Objet : BRUXELLES. Rue du Marché aux Herbes, 51

Demande de permis d'urbanisme portant sur la modification de la devanture commerciale, le rétablissement du volume de toiture à croupe, l'extension de l'annexe au 2^e étage et l'aménagement d'une terrasse sur toiture plate au 3^e étage ▪ **Avis de la CRMS**

Rue du Marché aux Herbes, 51 – façade avant et escalier (© Architectures Parallèles, 2018)

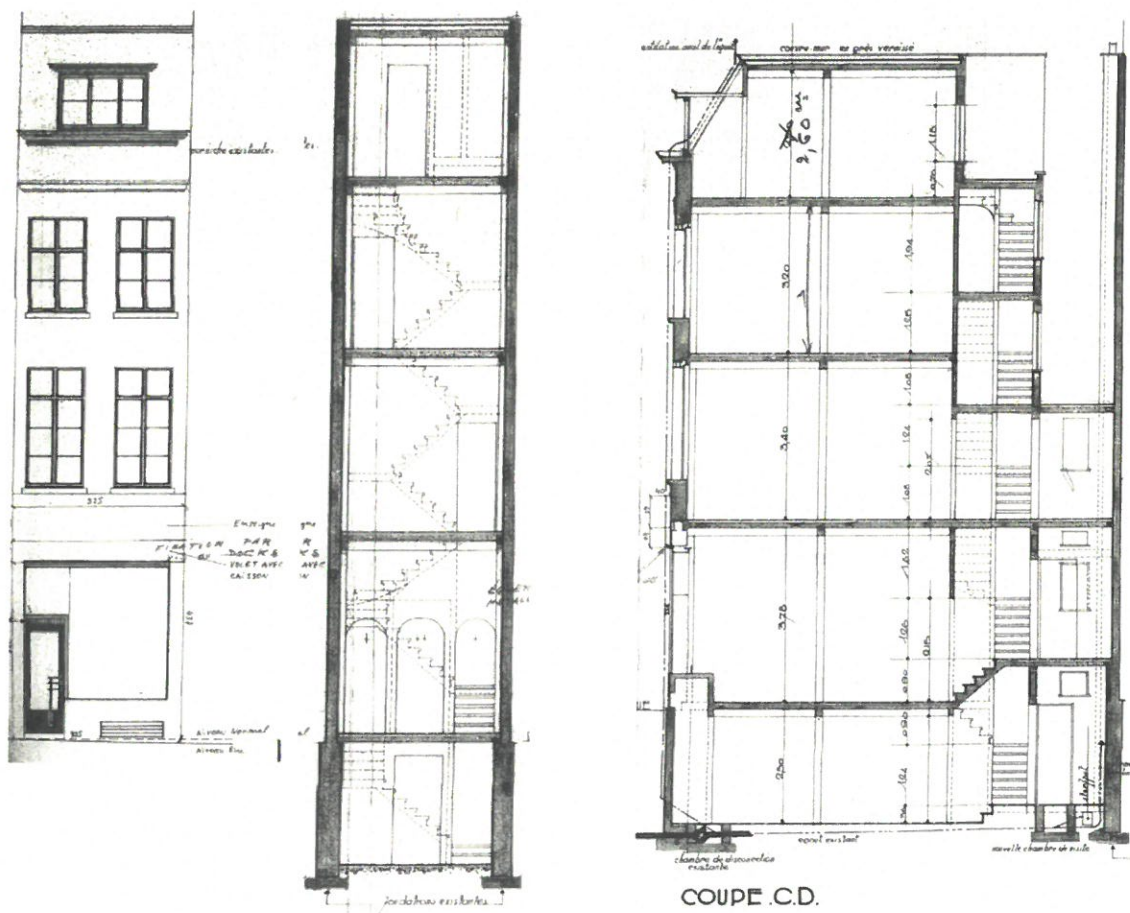
- ✓ concernant l'aménagement de la devanture commerciale et l'installation de l'enseigne :
 - la composition très sobre convient à ce type de façade très étroite et le rétablissement de l'enduit sur les trumeaux latéraux a l'avantage de conférer une meilleure assise à la façade ;

- malgré sa réversibilité et la qualité de son dessin, l'élément floral ajouré qui occupera la partie supérieure de la vitrine prend une part trop importante dans la composition de l'enseigne (par enseigne, il faut comprendre l'expression de l'activité commerciale). Il conviendrait d'en réduire l'ampleur afin de se conformer au RCUZ (la hauteur prévue de 1,71m est largement supérieure à celle prévue dans le règlement qui est de 0,75m) ;
